工程指示 / 要求簡箋 ENGINEER INSTRUCTIONS(E.I.)

工程指示編號:	EI- 8963	修改版本:	A
	HK- 0469		
工程編號:	J 856	工程名稱:	天榮站
收件人:	生統	發件人:	Charmant
工程項目:	T1 1mm趟門玉蓋板 (AW05/05a)	日期:	02/06/2025

美特鋁質有限公司 MIDI Aluminium Fabricator Ltd.				工程號 J856	類別 Charmant	物料號 M2	圖號 J856-DD2	
修改 -	日期 -	採用工廠 <input type="checkbox"/>	地盤 <input checked="" type="checkbox"/>	图纸名称 铝料加工图	復核 	2025-05-30	數量 100pcs	單件重量 - (KG)
		材料颜色 UCT542919XL-3	材料 1mm趟門玉蓋板01	批准

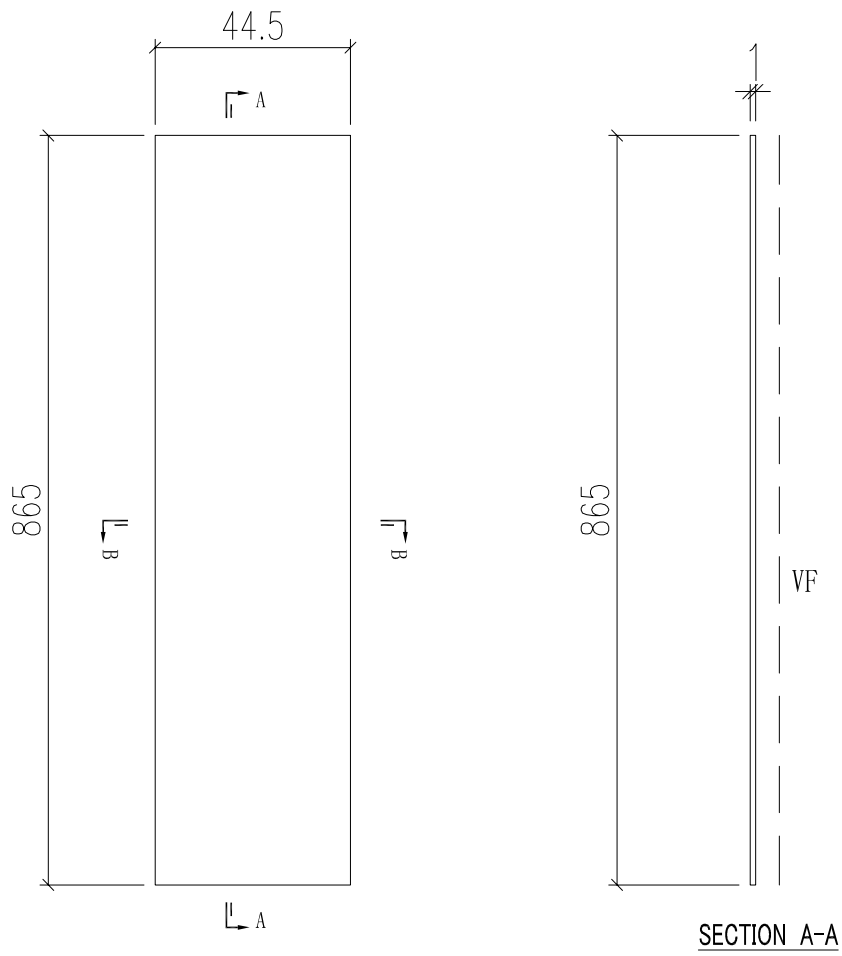
內容: 更改: 共需補兩個長度的趟門玉蓋板
原EI8773: T1 1mm趟門玉蓋板, 現場發現尺寸未能符合趟門玉AW05和AW05a使用, 現急需補造:
* 1) <u>AW05</u> 用 (尺寸為: <u>865</u> x 44.5 x 1mm) : <u>100</u> pcs
* 2) <u>AW05a</u> 用 (尺寸為: <u>825</u> x 44.5 x 1mm) : <u>180</u> pcs
以此為準
完成上列要求日期: 09/06/2025

此板件用於趟門玉 (AW-05用)
 請噴塗後包好保護紙，及保護以免變型，散料送地盤現場貼上
 趟門玉蓋板：44.5 x 865 x 1mm

美特鋁質有限公司 MIDI Aluminium Fabricator Ltd.				工程號 J856	類別 Charmant	物料號 M3	圖號 J856-DD3	
修改 -	日期 -	採用工廠 <input type="checkbox"/>	地盤 <input checked="" type="checkbox"/>	图纸名称 铝料加工图	復核 	2025-06-02	數量 180pcs	單件重量 - (KG)
		材料颜色 UCT542919XL-3	材料 1mm趟門玉蓋板01		批准

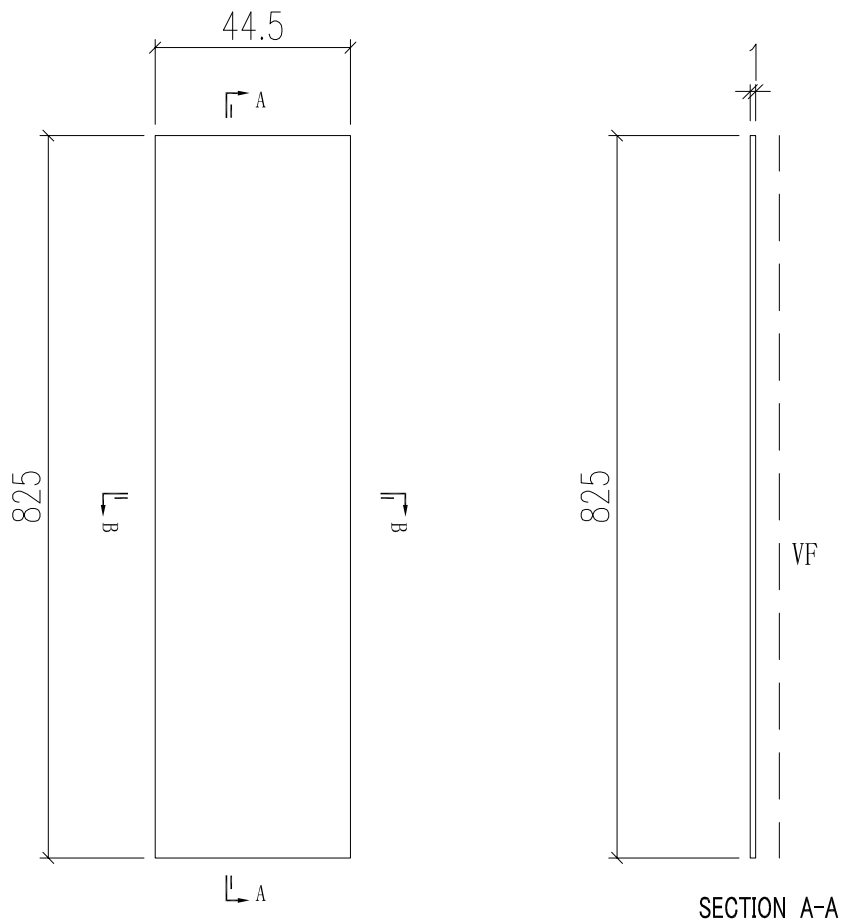
此板件用於趟門玉 (AW-05a用)

趟門玉蓋板：44.5 x 825 x 1mm
